2018年8月22日

原子力民間規制委員会・東京
代表 岩田俊雄 様

東京電力ホールディングス株式会社

2018年8月1日付けでいただきました質問書につきまして、以下のとおり回答します。

図 1 原子炉水位計（差圧計）概略図

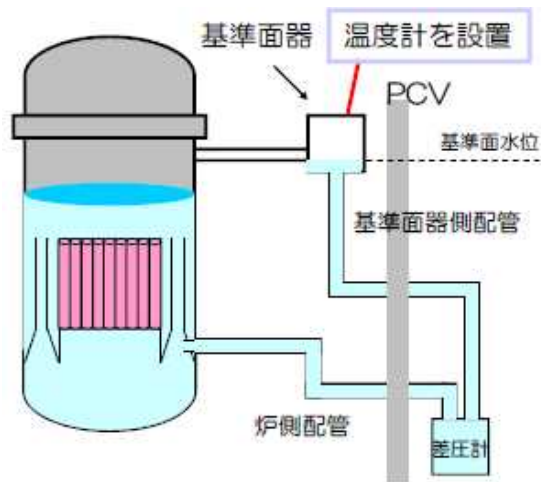
【質問3】福島第一原発事故で、原子炉水位計の欠陥が明らかになりました。すなわち、過酷事故が起こった場合、蒸発による基準水面低下や炉側の水位低下によって計測不能になるという欠陥です。柏崎刈羽原発では水位計を増設したとのことですが、計測原理が同じものを増設することで、問題解決になるのでしょうか？説明をお聞かせください。

従来の原子炉水位計は独立した4区分の非常用電源で構成されています。福島第一事故を受けて、従来と同じ計測原理で、この4区分とは独立したシビアアクシデント用電源から給電可能な原子炉水位計を増設し、電源の観点から信頼性を確保しています。

次に、蒸発による基準水面低下や炉側の水位低下（有効燃料棒底部以下）に対しては、増設した原子炉水位計においても正確な水位計測が出来ませんので、柏崎刈羽原子力発電所では次の手順を整備しています。

原子炉格納容器内温度が原子炉圧力の飽和温度以上になった場合、基準面器内の水が沸騰し水位計が正確な指示を出さなくなる可能性を考慮して、水位不明と判断します。

また、基準面器に新たに設置した温度計から基準面器内の水位の減少を把握して、水位不明と判断します。（*1）

水位不明時には、注水可能システムにより原子炉を満水にする操作を実施します。原子炉の満水操作とは、目標水位を定めて注水するのではなく、原子炉圧力容器を水で満たすことを目的とした注水操作です。具体的には、逃がし安全弁を開くことで原子炉圧力容器内を減圧し、中央操作室からの操作により注水可能なシステム（高圧注水系・低圧注水系・給復水系）を使用して原子炉へ注水し原子炉を満水にします。満水時は、逃がし安全弁からは蒸気ではなく水が流れ出し、原子炉圧力容器内の圧力が上昇します。原子炉圧力容器が満水である場合、原子炉圧力とサプレッション・チェンバ空間圧力の差圧が一定値以上になるため、差圧を確認することで満水維持を確認します。
